成瀬ダム建設事業の事業費と工期について

令和3年度 成瀬ダム建設事業マネジメント委員会
東北地方整備局 成瀬ダム工事事務所
令和3年5月31日

成瀬ダム基本計画第3回変更(案)の概要

基本計画（第3回変更）（案）

II-1-⑩試験施工結果に基づく保護コンクリート厚の変更【増33億円】

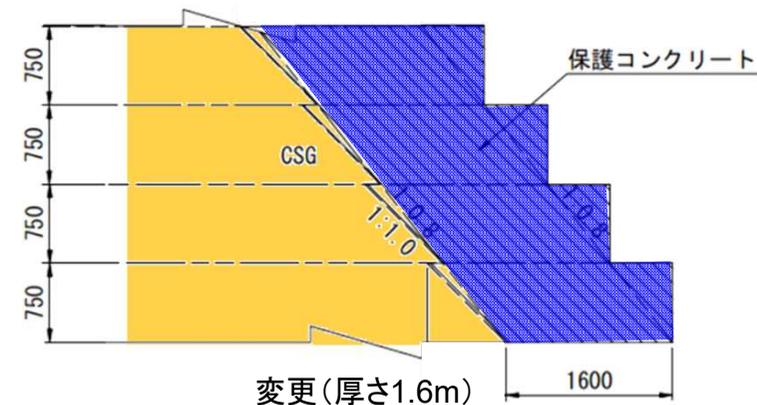
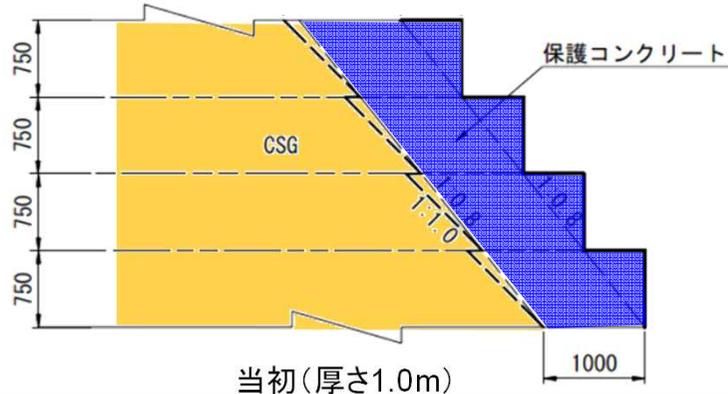
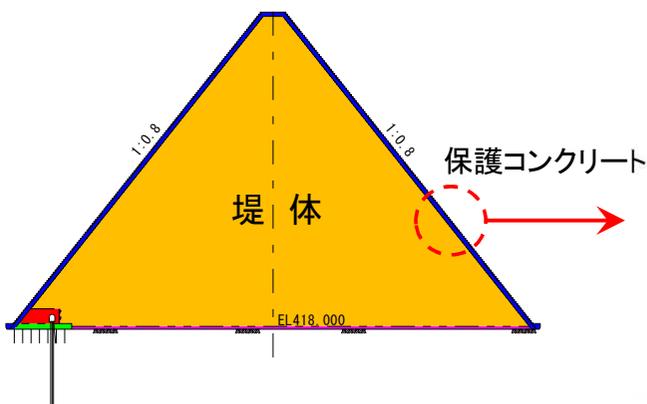
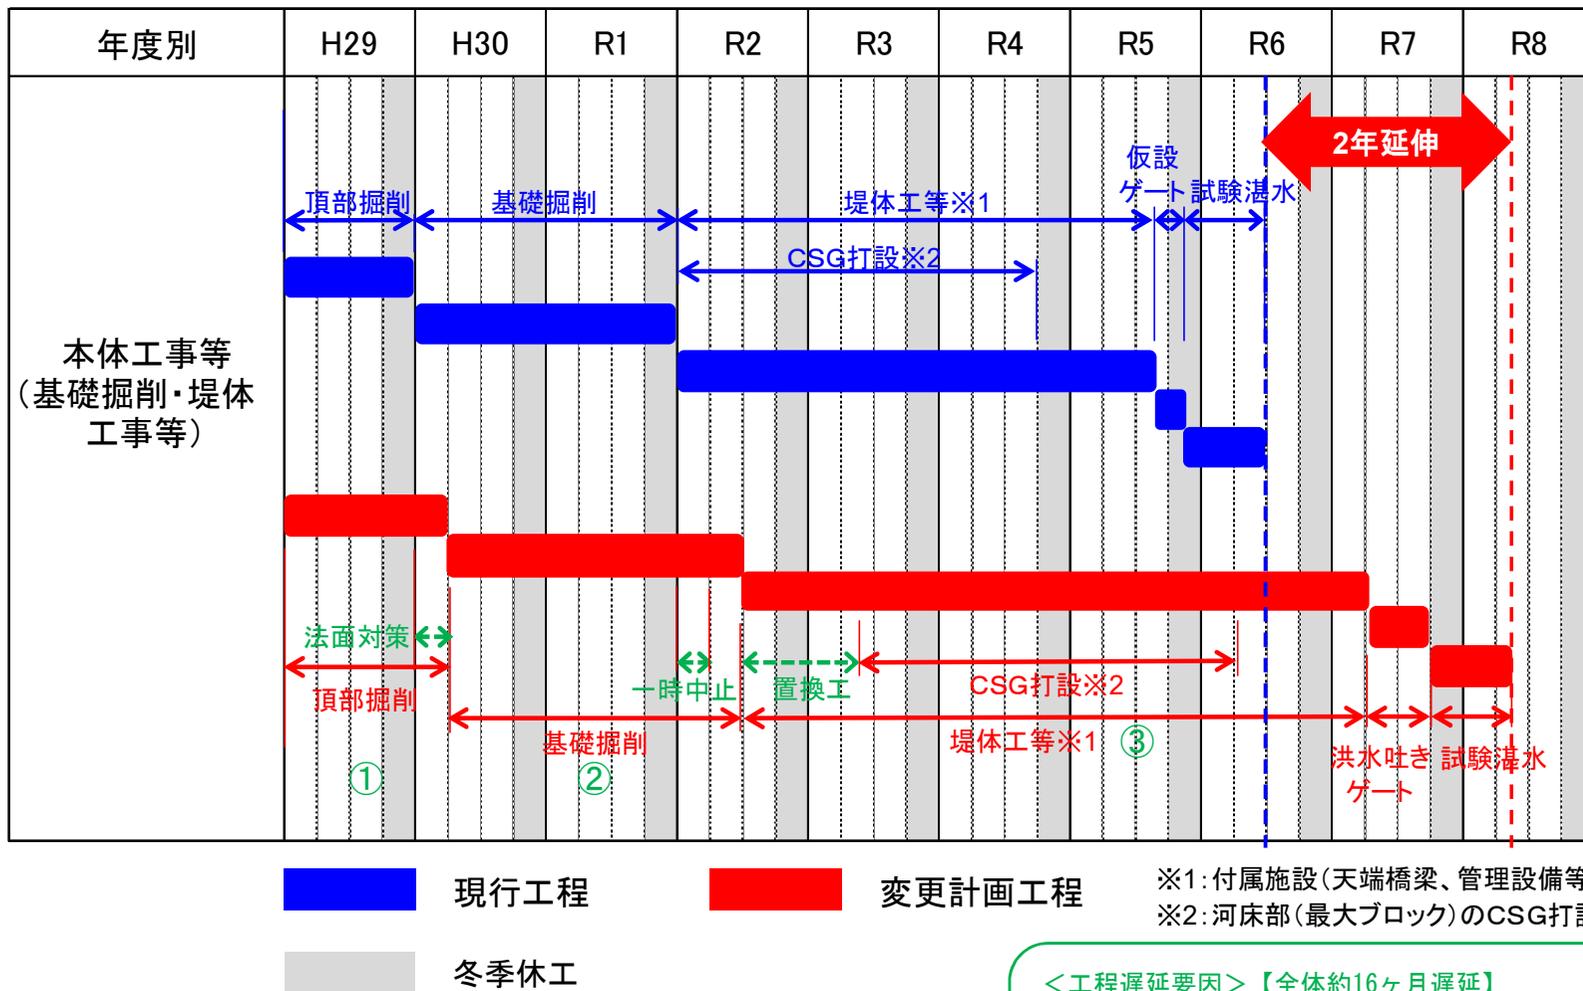
- 保護コンクリートの厚さは、堤体の温度応力解析結果より1.0mとし、台形CSGダムの効率的な施工を行うため高速施工対応の大型バケットを使用する計画としていました。
- 堤体打設前に、実施工で使用する高速施工対応の大型バケットにより試験施工を行った結果、設計厚1.0mでは人力でコンクリートを再投入する必要が生じ、材料分離等の所要の品質を満足できないことが確認されたことから、所要の品質を確保できる保護コンクリートの厚さとして1.6mに変更することとしました。

高速施工対応のコンクリートバケットでは、CSG打設面に溢れるため人力による再投入を要し、材料分離等の品質低下の要因となった。

幅1.6mでは、高速施工対応のコンクリートバケットによる施工性は良好。

Ⅱ-2-①洪水調節機能強化に向けた施設整備のための変更【増4億円】

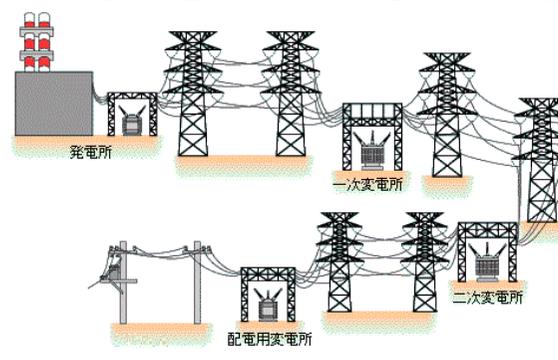
- 成瀬ダムの洪水調節は、洪水時にゲート操作を伴わない自然調節方式のゲートレスダムで計画していました。
- 平成30年12月の「異常洪水の頻発化に備えたダムの洪水調節機能と情報の充実に向けて（提言）」（国土交通省）を受けたことから、異常豪雨の頻発化に備えたダムの洪水調節機能を強化すべく検討を実施した結果、下流の被害を軽減するために貯留量を増やして容量を有効に活用する特別防災操作等を可能とするため、放流量を調節できるゲートを設置する計画に変更しました。

洪水吐きゲートを設置し、洪水調節容量を最大限有効に活用する。

Ⅲ-① 転流工締切表面構造の見直しによる減【減0.3億円】

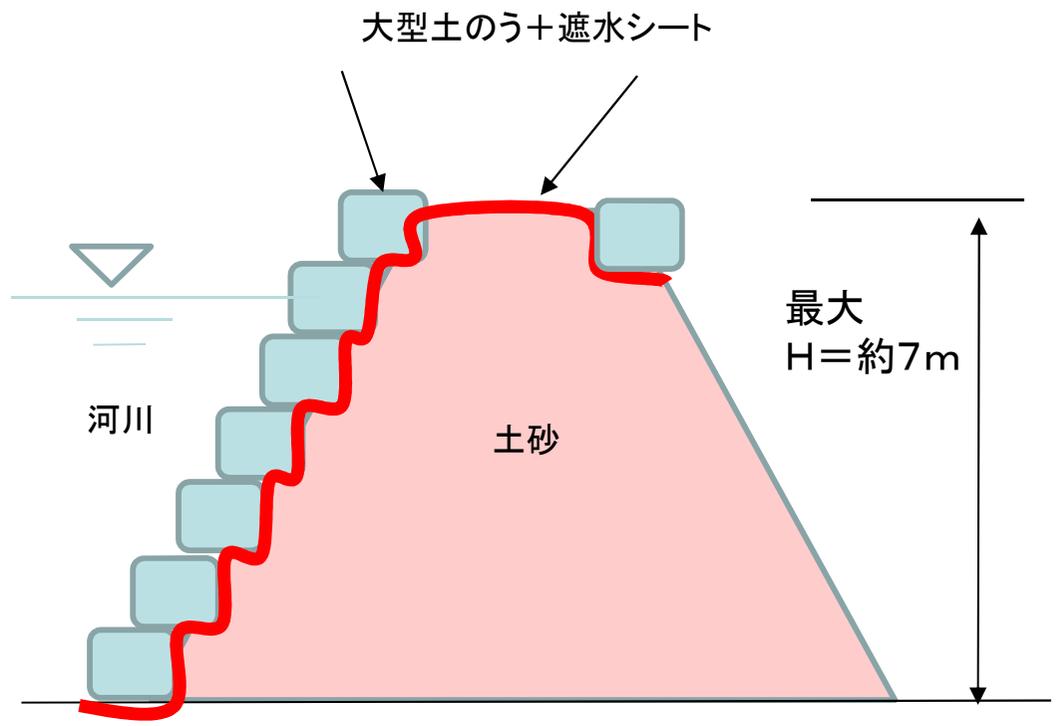
- 転流工締切表面の構造は、標準的な布製型枠コンクリートを計画していました。
- 本体準備工事の施工時において、維持管理も含めた全体コストを比較した結果、大型土のう+遮水シートの構造が有利と判断したことから、構造の見直しにより縮減となりました。

Ⅲ-②右岸段丘部の基礎掘削標高の見直しによる減【減11.0億円】

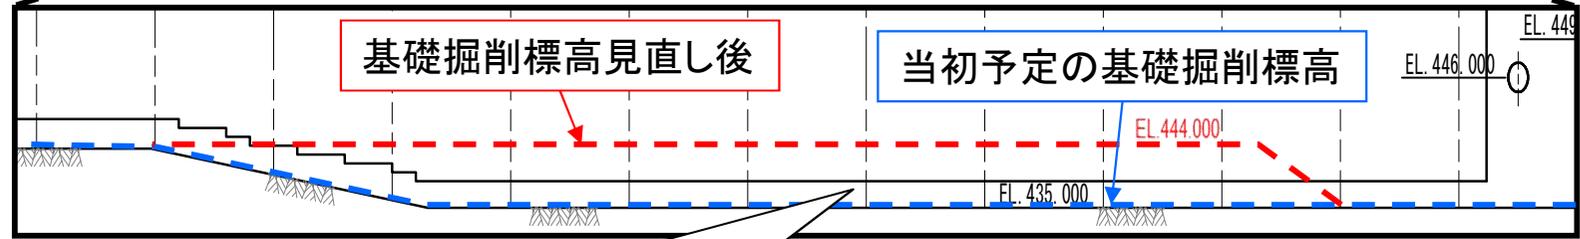
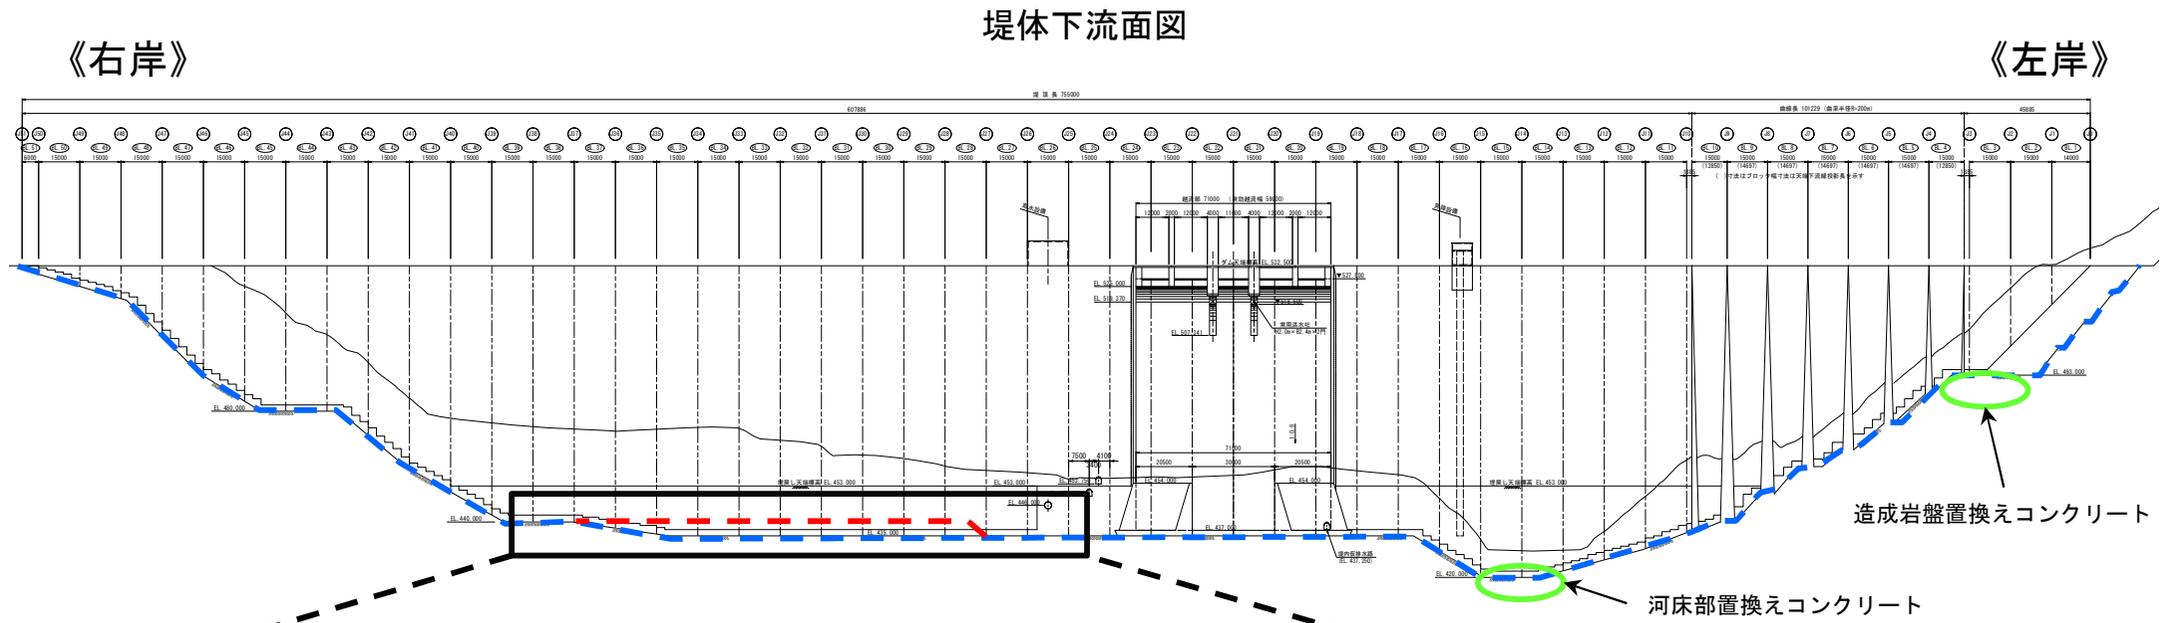
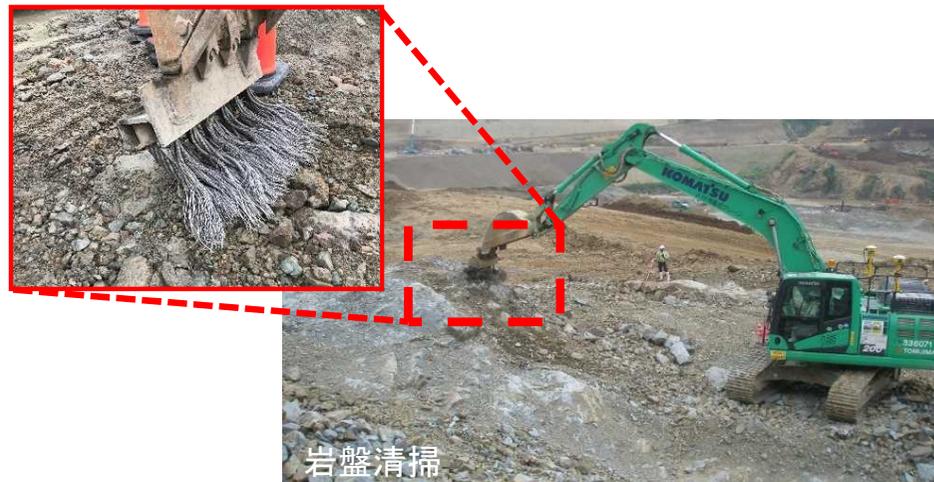
- ダム堤体の基礎岩盤となる基礎掘削標高は、ボーリングや露頭、調査横坑等の地質調査結果から設定していました。
- 本体工事において、掘削量の縮減の観点から掘削をしながら随時、岩盤評価を行うよう工夫していたところ、右岸段丘部において想定より高い標高で硬質な基礎岩盤が確認できたため、基礎掘削標高より高い位置に見直すことが可能となり、掘削量、廃棄岩量や堤体数量の削減につながり、縮減となりました。

基礎掘削線を高くしたため、基礎掘削数量と堤体数量を約84,000m³削減することができた。

堤体上流面図

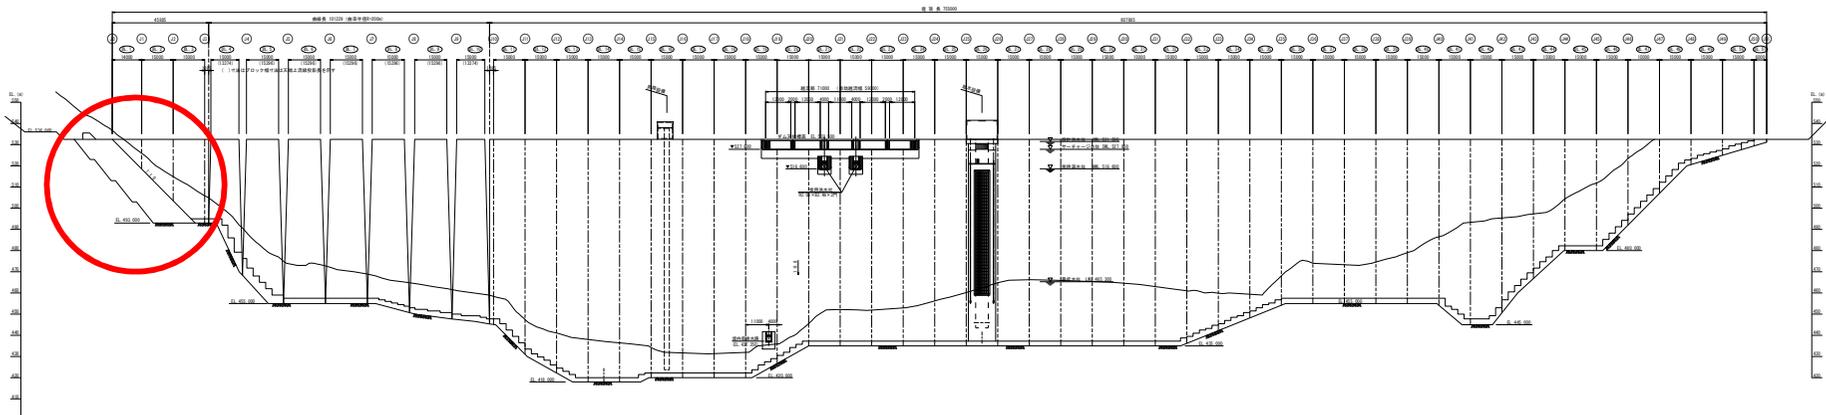
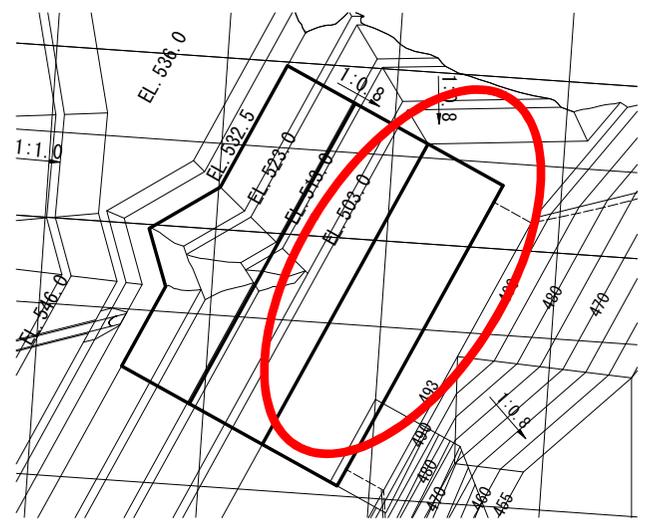
- 左岸造成岩盤基礎部は、コンクリートダムと同様にコンソリデーショングラウチングを計画していました。
- 基礎掘削後の基礎岩盤状況を確認した結果、コンソリデーショングラウチングによる岩盤改良までは不要と判断したことから、コンソリデーショングラウチングを省略したことにより縮減となりました。

省略(赤線)L=0m

Ⅲ-⑤トンネルの掘削工法の見直しによる減【減15.2億円】

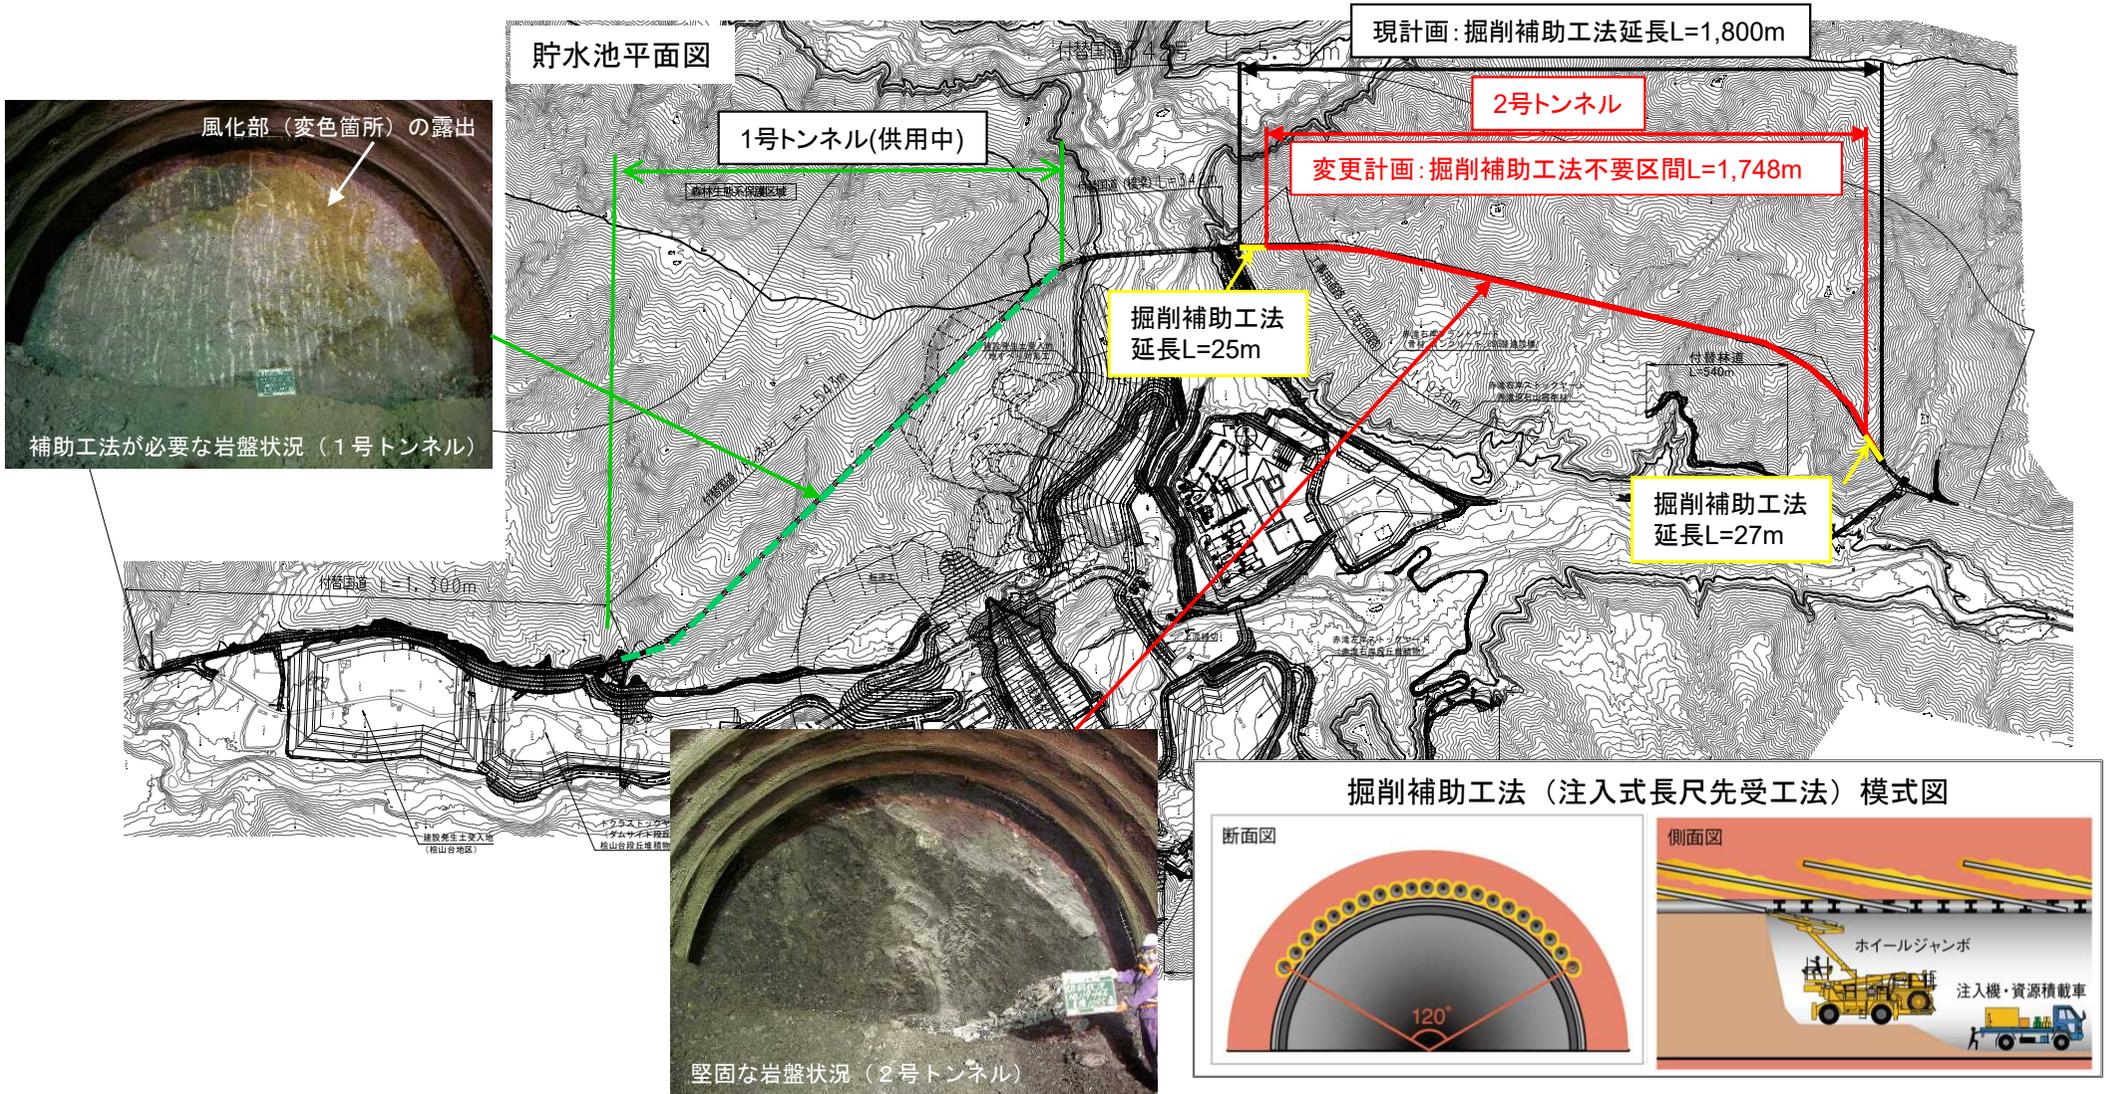
- 付替国道342号の2号トンネルは、供用中の隣接する1号トンネル施工時と同様に風化した岩盤による掘削面の落石が懸念されたことから、1号トンネルの落石対策を参考に補助工法を併用する計画としていました。
- 実施工において、当初想定していた風化した岩盤が確認されなかったことにより、補助工法は坑口部の一部区間のみの使用で工事を完了できたことから、大部分でトンネルの掘削補助工法が不要となったことにより縮減となりました。
